この添付資料では、本製品をお使いいただく上での制限事項および注意事項等を記載しております。ご使用の前に、必ずお読みくださいますようお願い申し上げます。

Applilet3 for RL78 は、マイコン周辺機能（タイマ, UART, A/D, etc）を制御するプログラム（デバイス・ドライバ・プログラム）を GUI 設定により自動生成するツールです。各周辺の初期化処理以外にも周辺機能进行操作する関数を API（Application Programming Interface）として提供します。

第4章 変更点

4.1.5 競合端子の制御修正

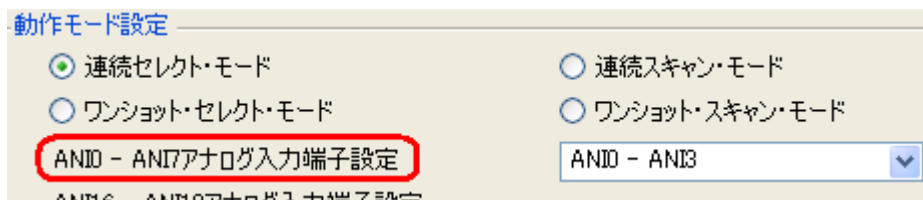
RL78/G13の24/25ピンデバイスの簡易I2Cを設定した時の競合端子の制御を修正しました。

修正前: P17 SDA11

P30 SCL11

修正後: P50 SDA11

P30 SCL11

4.1.18 TAUの入力パルス間隔測定に関する修正

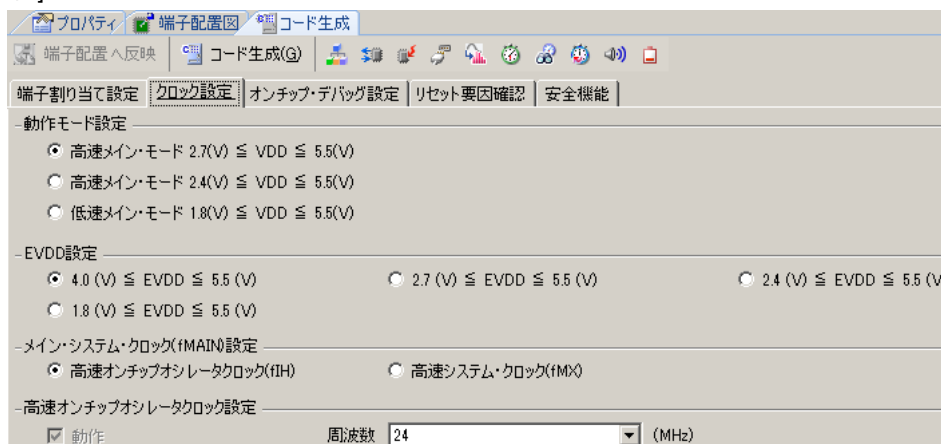
TAUの入力パルス間隔測定機能、ハイ/ロウ幅測定機能を使用時、割り込み関数r_taux_channelx_interrupt()で正しい測定値を取得できなかったのを修正しました。

修正済みです

4.1.19 電源の表記に関する修正

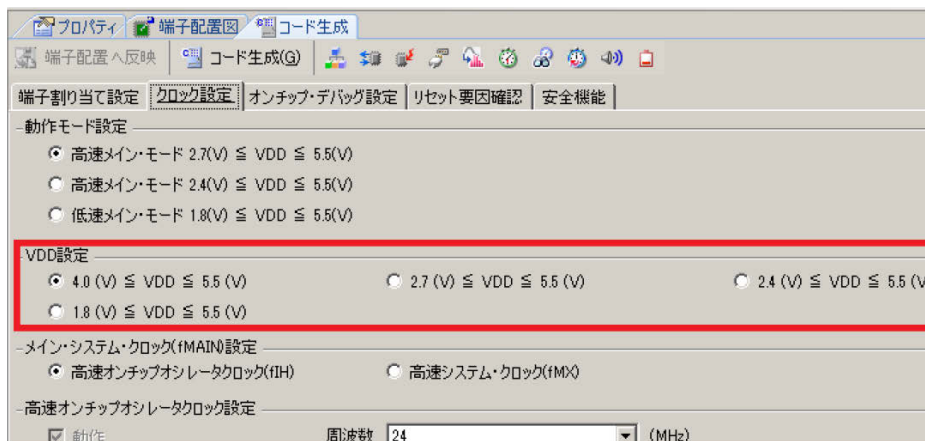
RL78/G12デバイスにはEVDDはありませんが、GUI上で表記が残っていたのを修正しました。

[修正前]

[修正後]

修正済みです
